KRESLIL	Michal Prášil					
KONTOLOVAL	Michal Prášil					
SCHVÁLIL						
VÝKRESY OPAKOVANÝCH ŘEŠENÍ						
ŘEDITELSTVÍ SILNIC A DÁLNIC ČR NA PANKRÁCI 56, 145 05 PRAHA 4			DATUM	5. 3. 2008		
NÁZEV CELKU			Grafika VLKP		FORMÁT	1 x A4
			MĚŘITKO			
NÁZEV VÝKRESU			Odchylné řešení grafiky značek IS 7a od VL 6.1		DOPLŇUJE	
					DOPLNĚN	
			NAHRAZEN			
			č. VÝKRESU	R 14

Příklady správně navržených značek

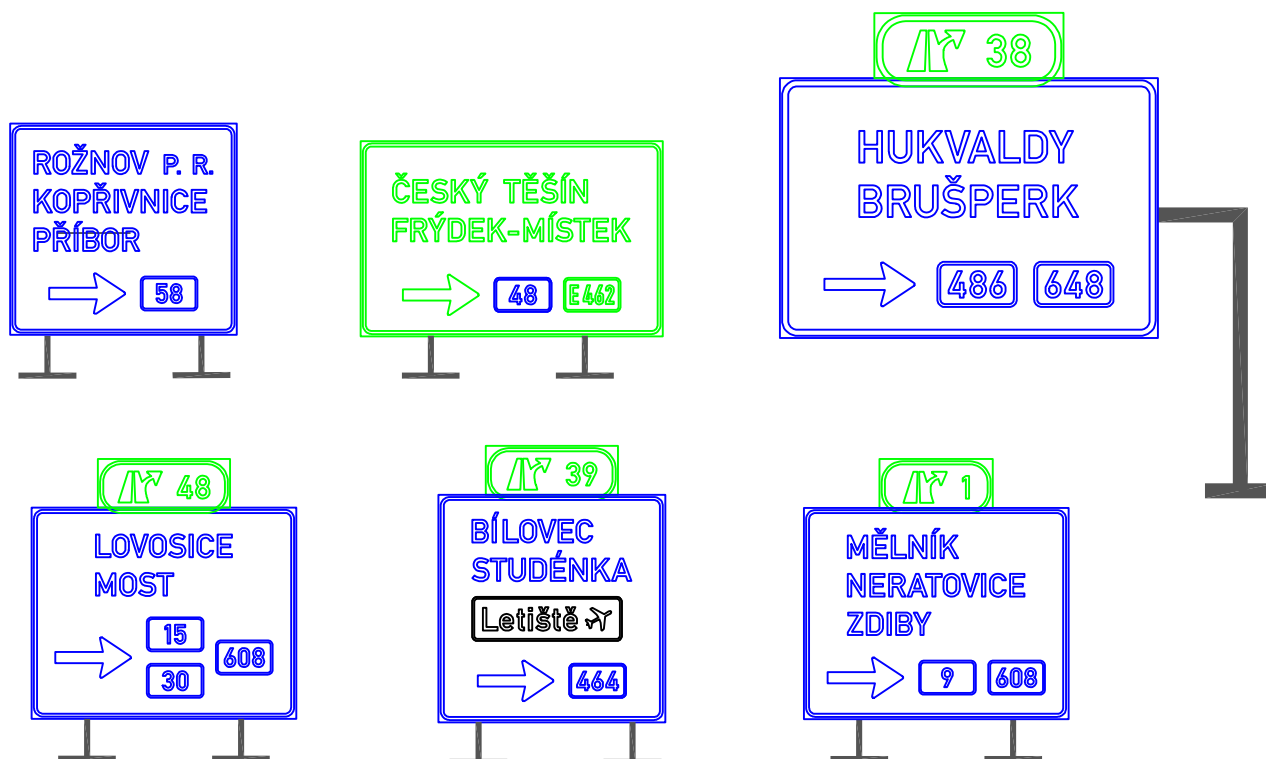
Změna oproti VL 6.1 je odůvodněna zlepšením vzhledu značky a je tato:

Řádky cílů se zarovnávají na levý praporek, ale celý blok cílů se centruje na svislou osu značky
